KS-1-HS 仕様変更のお知らせ

KS-1-HS

【裏面設定スイッチ部 詳細比較】

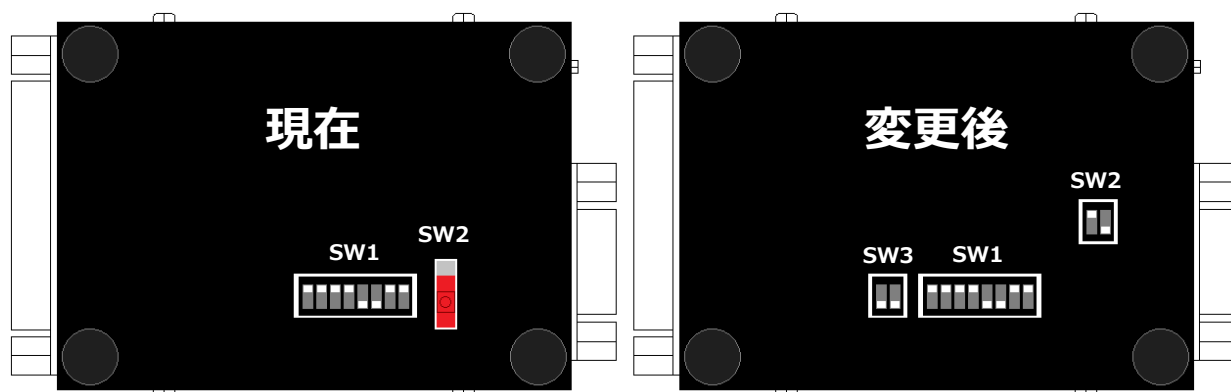
SW2：スライドスイッチから DIP タイプスイッチへ

SW3：新規追加

変更部分	現在	変更後
裏面 SW2	赤スライドスイッチ	2P DIP スイッチ
裏面 SW3 (プリバイアス抵抗「入切」スイッチ)	なし	新規実装

(2) SW2

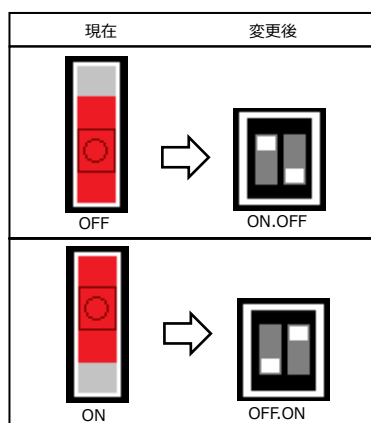
機能は変わりませんが、形状が変更になります。
